## **SYSTÈMES À CONTREPOIDS 3M™ DBI-SALA (OSHA et CE)**

### **AVIS DE MISE AUX NORMES DE PRODUIT**

Systèmes à contrepoids et pièce de mise aux normes de la section centrale

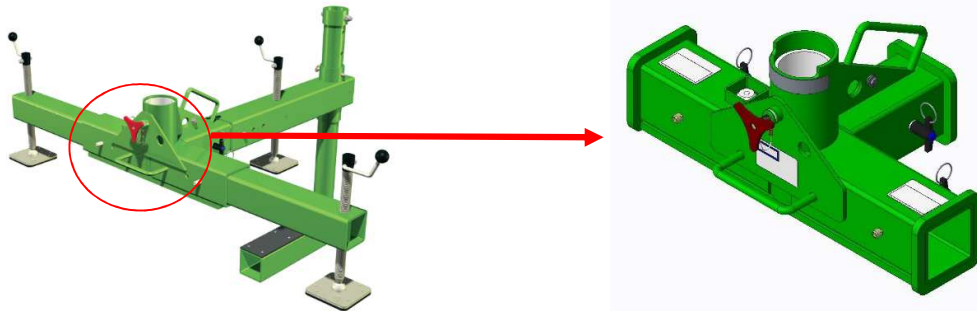
L'unité Protection antichute 3M a établi que certains systèmes à contrepoids ne répondent pas pleinement à l'ensemble des demandes de charge dans toutes les positions d'ajustement, telles qu'elles sont représentées dans le « Mode d'emploi » (ME) et sur les étiquettes des produits. Aucun accident ni blessure liés à ce problème n'ont été signalés. Le problème ne concerne que les systèmes suivants : 8300010, 8511892, 8512894, 8514496, 8520775, 8530088, 8530146, 8530226 8530256, 8530355 de OSHA P/N et 8562894, 8564496 de CE P/N. **Notez bien qu'il ne s'agit pas d'un rappel de produit.**

Pour résoudre le problème, l'unité Protection antichute 3M a développé une modification de conception d'un composant commun dans tous les systèmes à contrepoids (section centrale P/N 8513593 OSHA ou 8541688 CE). La modification a été intégrée dans tous les systèmes à contrepoids fabriqués après le 1er mars 2017 et sera disponible en tant que mise aux normes sans frais à l'ensemble des utilisateurs finaux qui ont acheté leurs systèmes avant le 1er mars 2017.
